Contournement
Est de Rouen
LIAISON A28-A13

Pièce J : Avis de l'autorité environnementale

Avis délibéré de l'Autorité environnementale sur le contournement Est de Rouen - Liaison A28 - A13 (76 et 27)

n°Ae : 2015-98

Sources : Biotope, Ecosphère, Enviroscop,
Environnement Votre

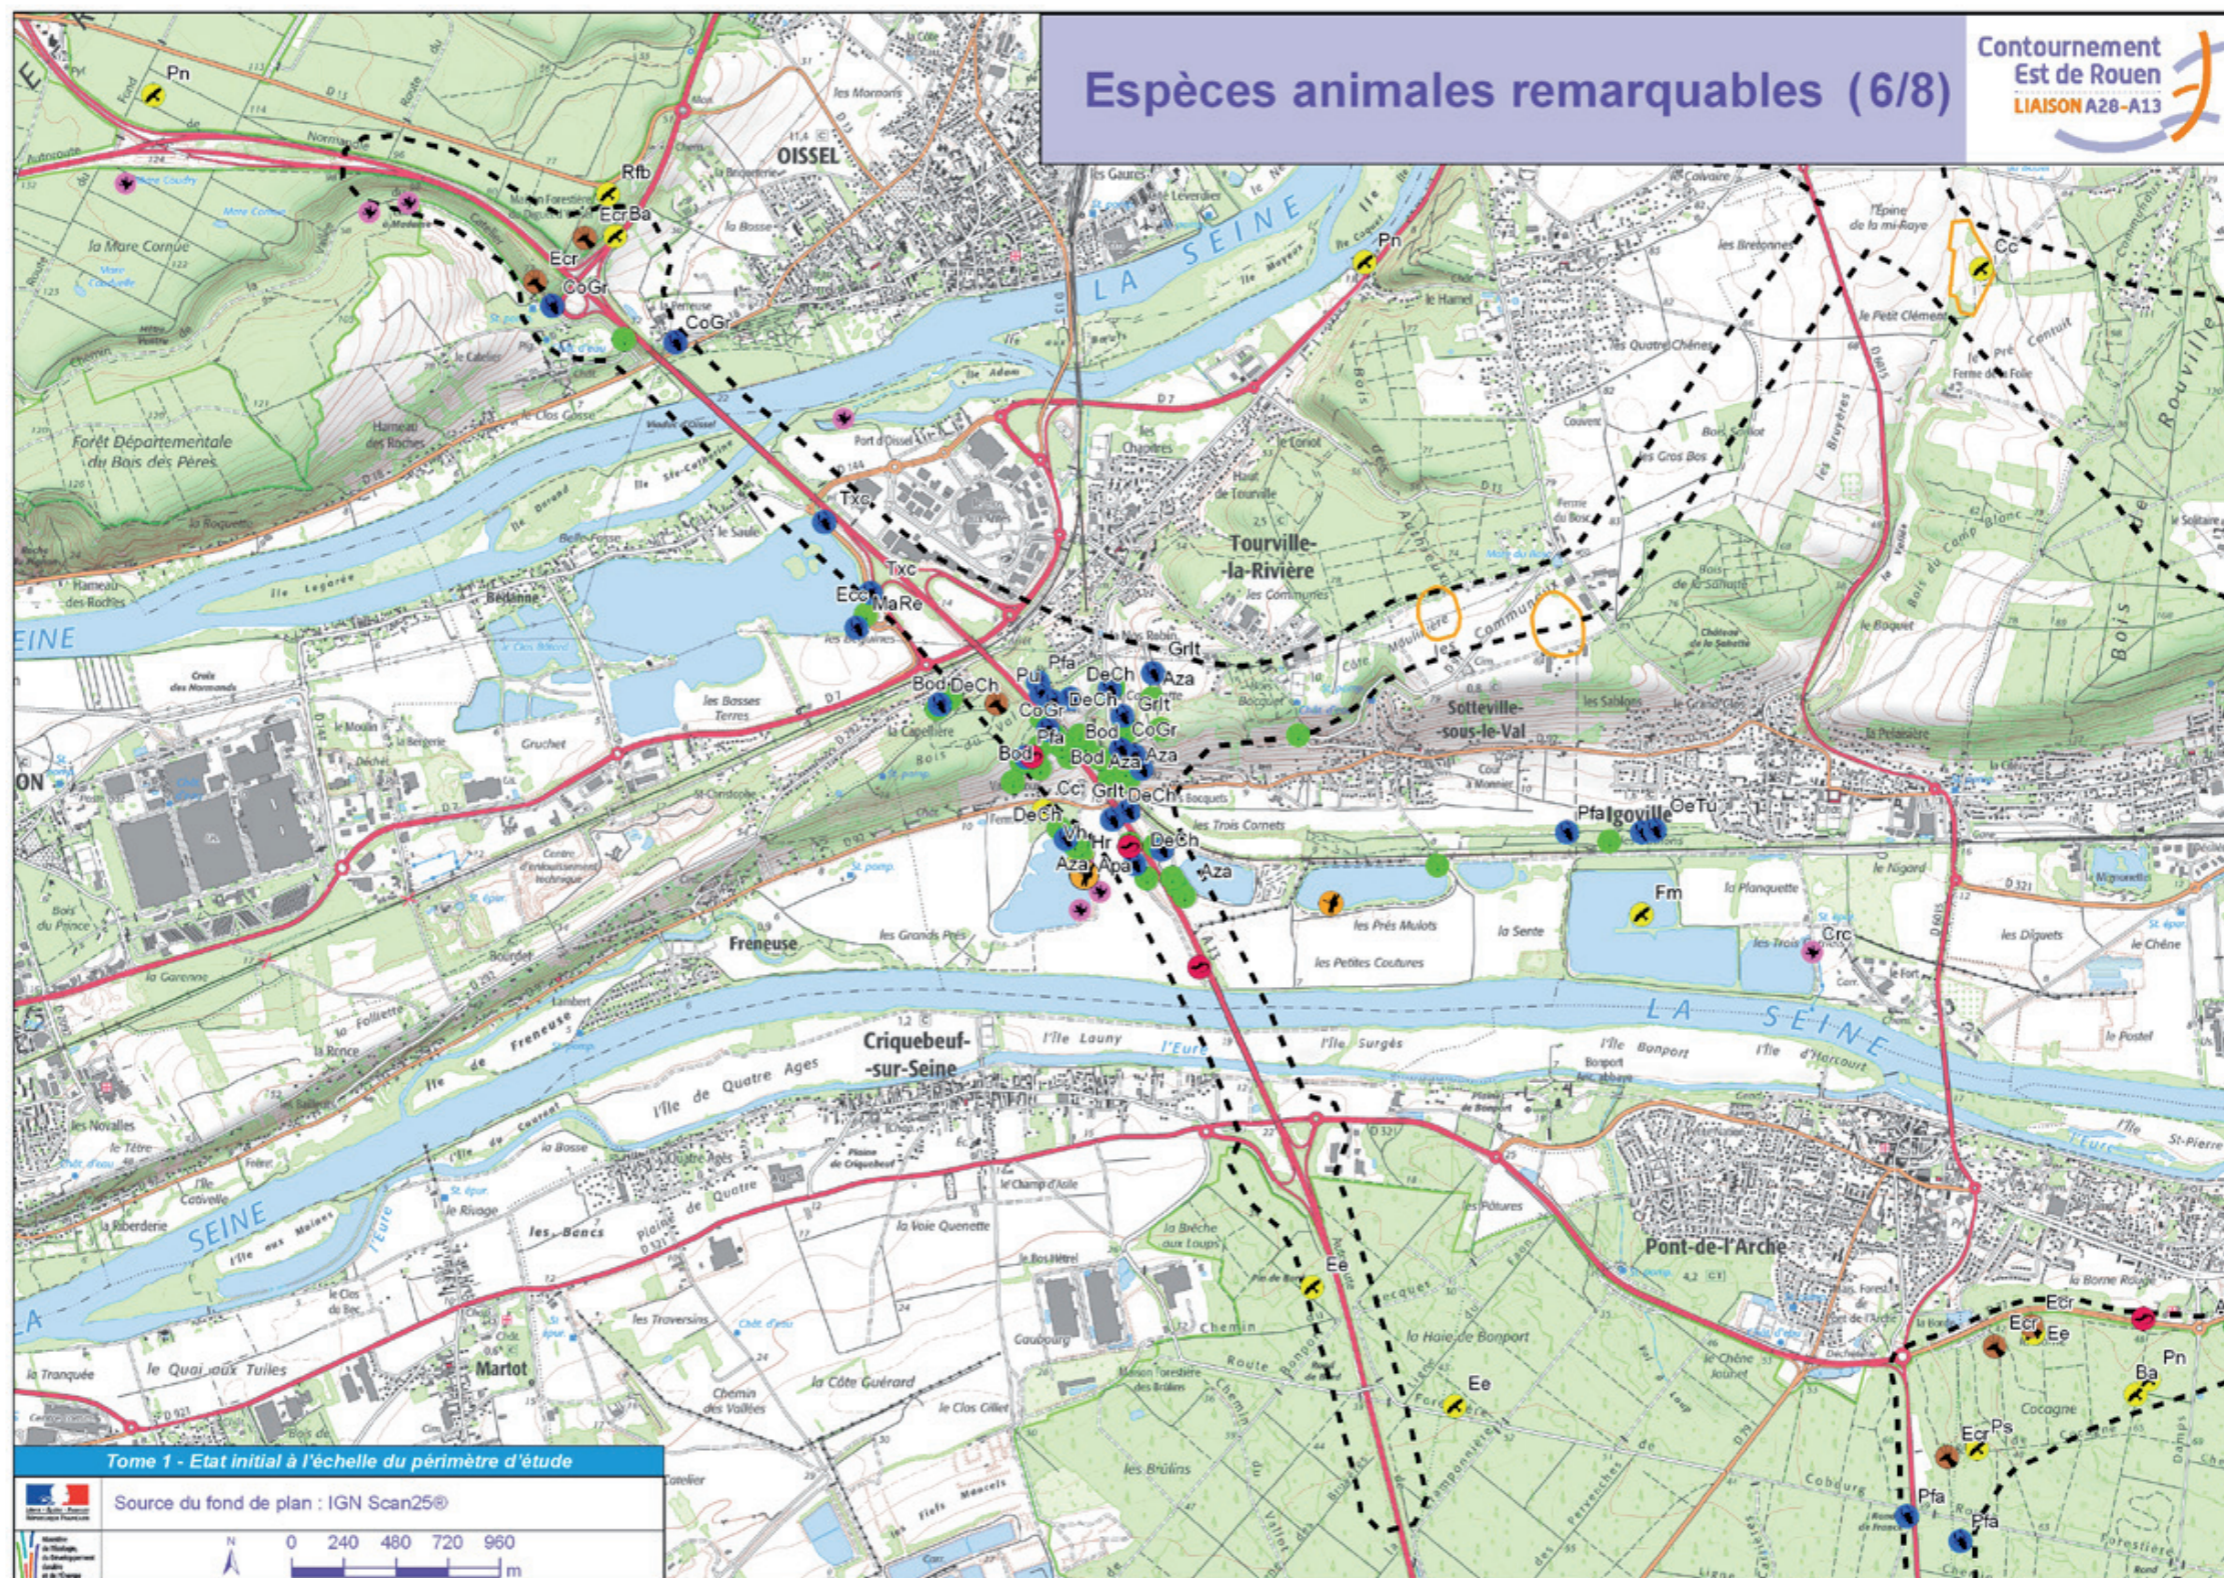
L'Ae recommande par ailleurs de mieux justifier l'abandon des variantes positionnant le raccordement de l'autoroute A13 à Sotteville-sous-le Val, dont l'impact, notamment sur les milieux naturels, aurait été bien plus faible.

- le site Natura 2000 « Iles et berges de la Seine » est composé dans ce secteur de certains habitats naturels communautaires de valeur tels que boisements alluviaux relictuels et vasières à Scirpe, végétations aquatiques des cours d'eau à Potamot nouveaux, Mégaphorbiaies nitrophiles et berges herbacées hygrophile, ... Rappelons que la principale vulnérabilité du site réside dans l'artificialisation et l'aménagement du fleuve et de son contexte.
- deux ZNIEFF de type II au niveau des massifs forestiers et huit ZNIEFF de type I : boisements et milieux humides, rivulaires à forte sensibilité les composent. En particulier, Les Iles Durand et Sainte-Catherine comme Lisle Adam présentent un intérêt patrimonial (espèces et habitats naturels) comme fonctionnel (habitats d'espèce, corridors et zones d'interface entre espaces naturels) avéré.

Ces zonages réglementaires et d'inventaire rappellent l'importance patrimoniale des milieux naturels présents sur « SSV » d'une part et d'autre part leur rôle dans un écosystème fonctionnel fragile sensible à l'urbanisation et aux aménagements déjà fortement présents dans une échelle plus globale.

Les relevés d'espèces confirment également le caractère exceptionnel du raccordement via SSV : neuf espèces végétales menacées d'extinction régionalement ont été identifiées au droit du fuseau, de nombreuses espèces d'orthoptères et lépidoptères, amphibiens, oiseaux ... Ces espèces sont liées aux milieux caractéristiques de la vallée de Seine et de sa diversité de milieux : des pelouses calcicoles en déclin à l'échelle régionale représentant 2 % de ce fuseau, aux prairies pâturées et prairies de fauche (en régression également) et boisements diversifiés (acidophiles à neutroclines, ...).

Les variantes se raccordant à l'A13 via SSV concentrent donc de nombreux enjeux liés aux milieux naturels, qu'ils soient liés au patrimoine local, régional voire européen ou liés à la fonctionnalité écosystémique locale des Boucles de Seine, de par la diversité et la complémentarité des habitats et espèces qui l'occupent. Les cartes de l'atlas cartographique (tome 3 de la pièce E – étude d'impact), rappelées ci-après, illustrent cette richesse.

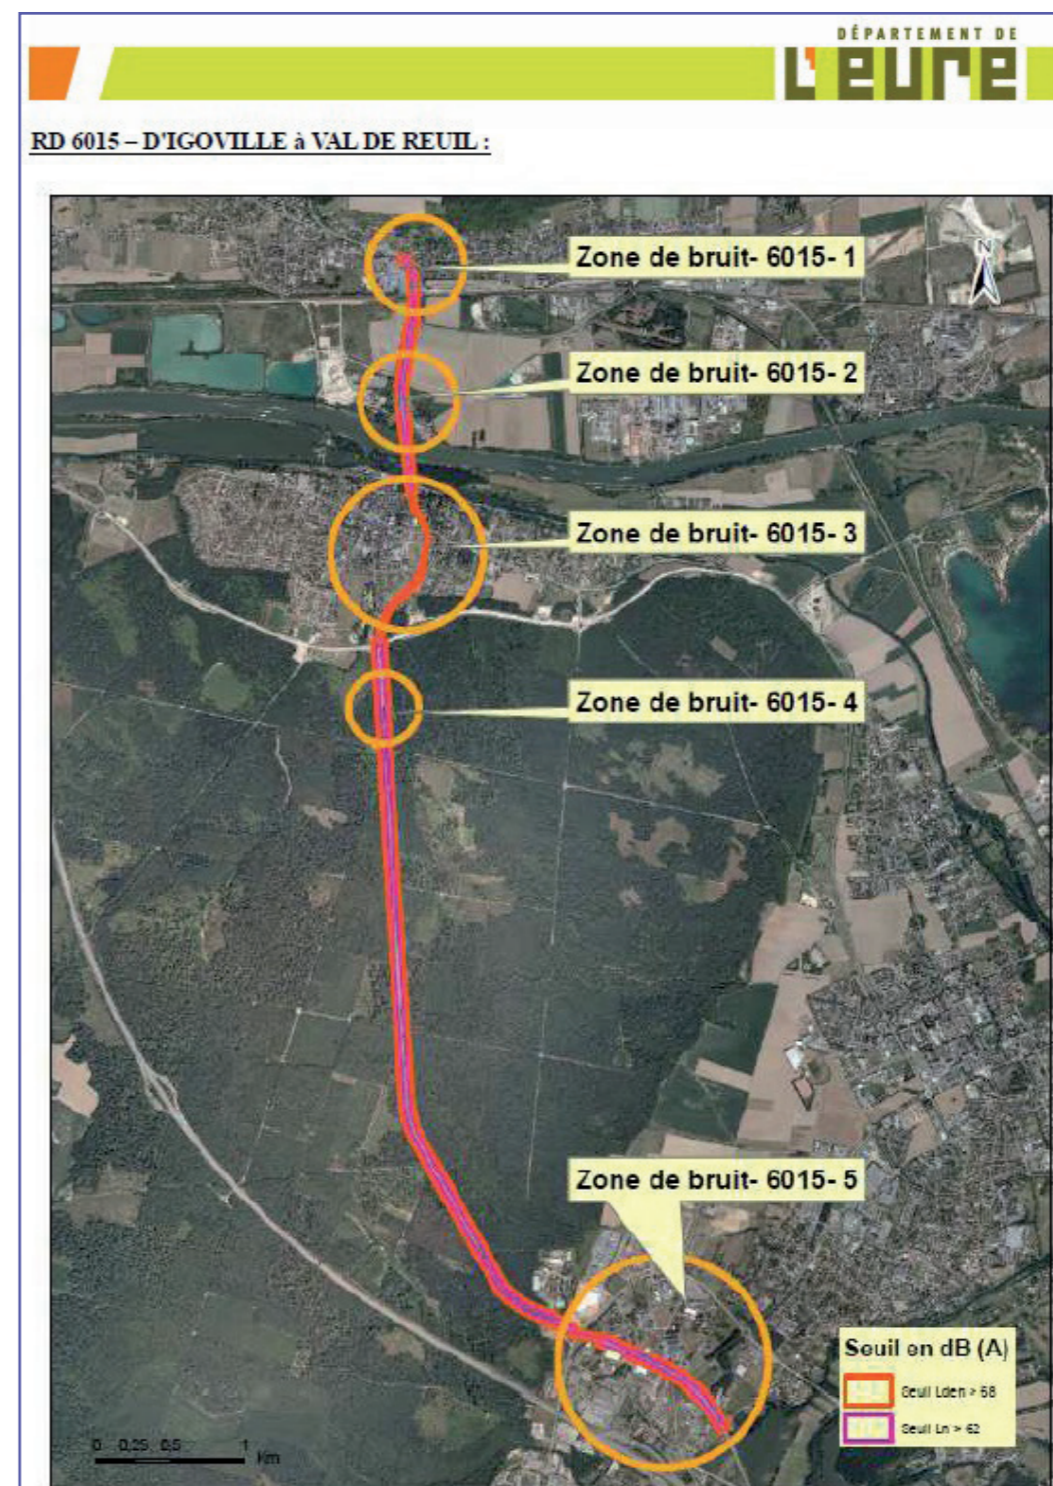
D'après l'étude de trafic, le projet fera augmenter le trafic empruntant différents axes existants, qu'ils soient situés dans le prolongement du projet, ou encore que l'interdiction du pont Mathilde aux poids lourds en transit y fasse aussi augmenter le trafic (l'axe Nord-Sud empruntant le pont Flaubert entre dans cette seconde catégorie). La question des bâtiments voisins de ces axes n'est pas examinée. Selon l'Ae, ceci ne soulève pas de problème au titre de l'application de la réglementation sur le bruit, car les augmentations de trafic estimées sont trop faibles pour produire une « modification significative » de l'infrastructure⁸⁸. En revanche, il n'est pas impossible que certaines de ces augmentations aggravent des situations de point noir de bruit (PNB), ce qui devrait alors appeler une action du maître d'ouvrage.

Pour ce qui concerne les axes routiers impactés par le projet de contournement Est de Rouen – Liaison A28-A13, le PPBE État 2e échéance recense 6 PNB le long de l'A150 à Canteleu et Rouen et un certain nombre de bâtiments situés le long de la RN31 entre Saint-Jacques-sur-Darnetal et Rouen.

Le PPBE État propose d'ores et déjà des mesures de traitement des PNB situés le long de l'A150. L'augmentation de trafic prévisible sur cet axe suite à la mise en service du contournement Est de Rouen – Liaison A28-A13 n'étant pas significative, comme le souligne l'Ae, les mesures planifiées dans le cadre pré-citées seront donc suffisantes pour traiter les points noirs du bruit identifiés.

Le long de la RN31, le PPBE planifie une étude permettant de caractériser avec précision les niveaux de bruits subis par les habitations identifiées. Il faut toutefois souligner que la mise en service de l'infrastructure projetée devrait s'accompagner d'une nette diminution du trafic routier, notamment poids lourd, sur cet axe et réduire les niveaux sonores auxquels sont soumis les riverains de la RN31.
